Dotyczy postępowania o zamówienie publiczne w trybie przetargu nieograniczonego na „budowę urządzeń wodnych służących do zasilania urządzeń nawadniających boisko sportowe przy Zespole Szkół Zawodowych i Ogólnokształcących w Lubinie, ul. Komisji Edukacji Narodowej 6”.

**W związku z zapytaniami wniesionymi do zamawiającego przez zainteresowanych wykonawców, na podstawie art. 38 ust. 1 i 2 ustawy Prawo zamówień publicznych, udzielam następujących wyjaśnień:**

ZACZĄCZNIK NR 1

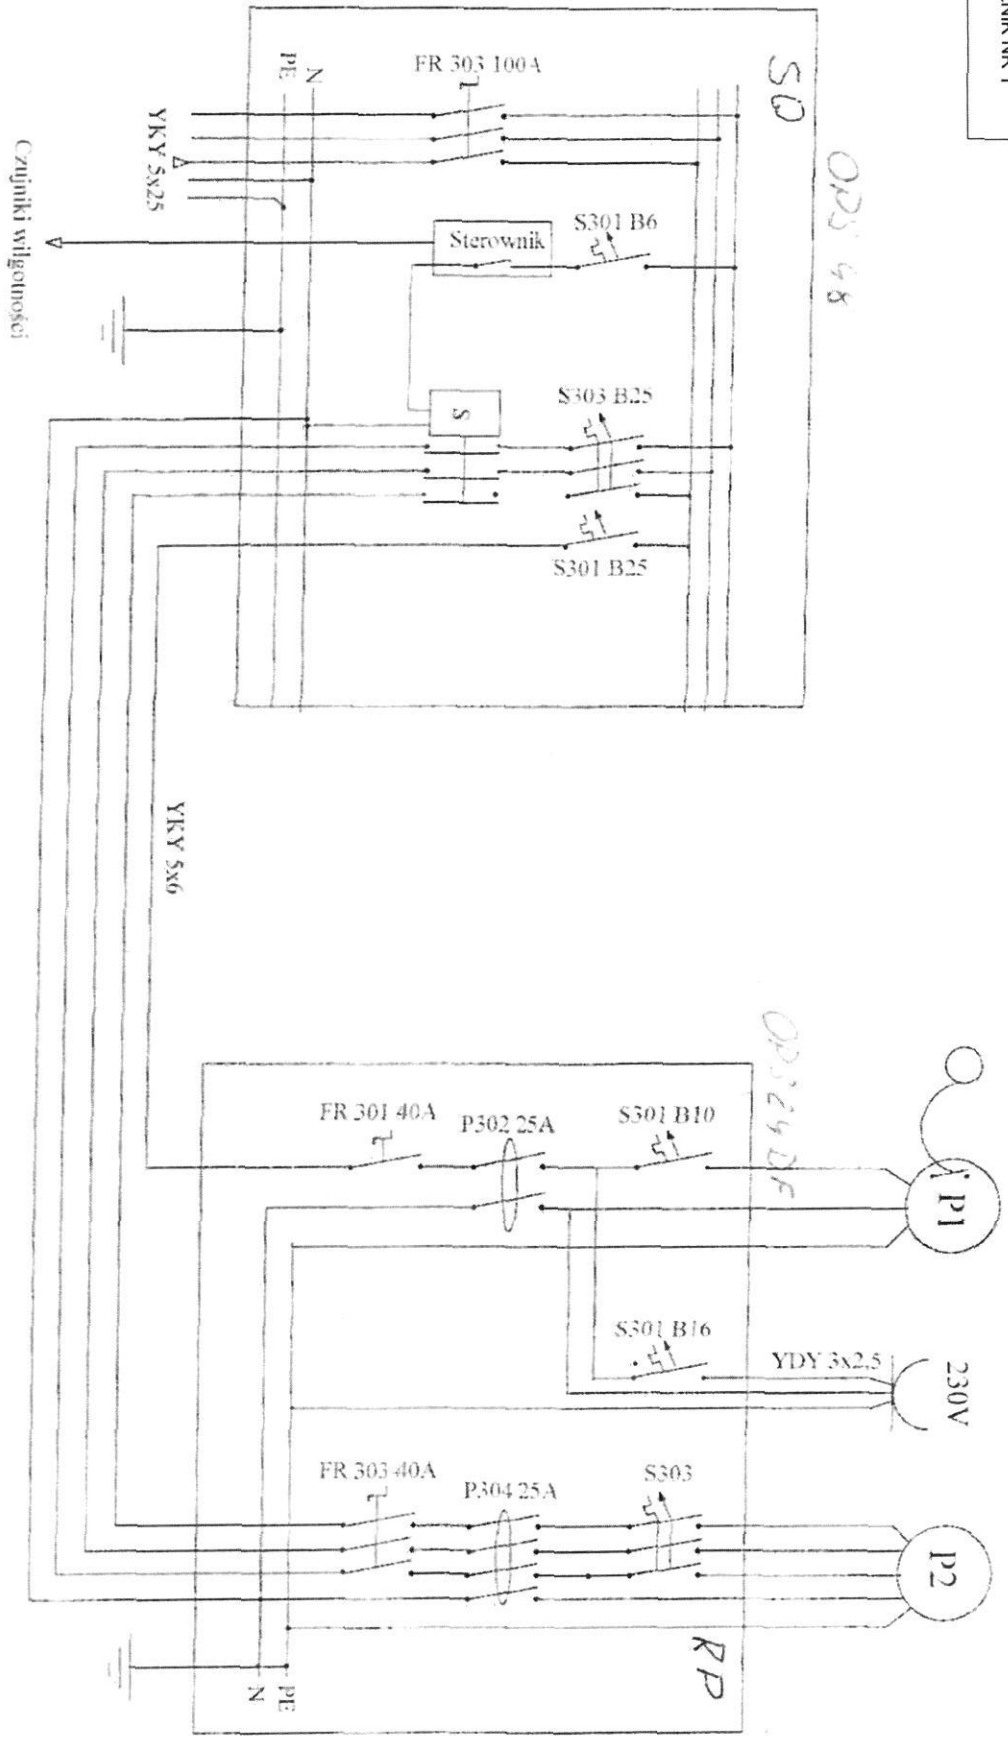
Jaki jest przewidziany system zabezpieczeń przed suchoobiegami do pompy i studni?

Jeśli pompa nie posiada zabezpieczenia przed suchoobiegami trzeba doliczyć sondę SW10. Rozwiązanie projektowe - załącznik nr 1
